改善箇所説明図② フロント油圧のバックパイプ

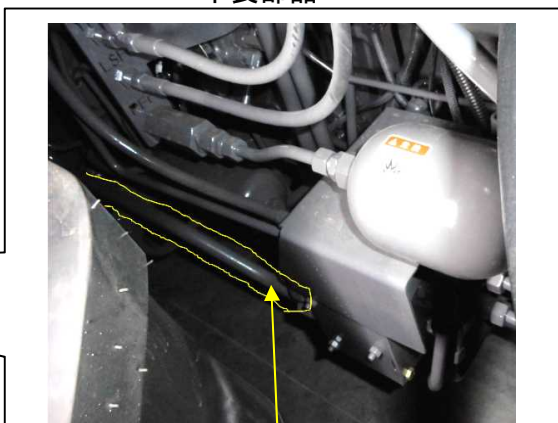
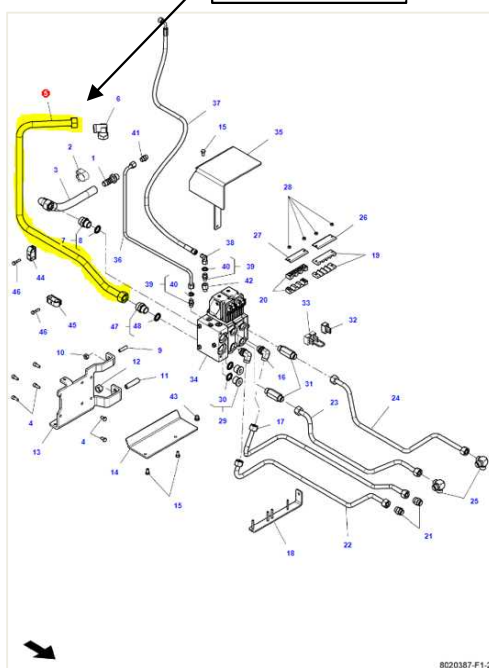
スチールパイプからラバーホースに変更し、高圧力に対する耐久性が改良された。

②フロント装置に作動油を送るバックパイプのサイズ設計が不適切なため、油圧に対する耐久性が不足するものがある。そのため、当該パイプに亀裂が入り、最悪の場合、作動油が漏れ、油圧装置が作動不能になるおそれがある。

②全車両、バックパイプを対策品に交換する。
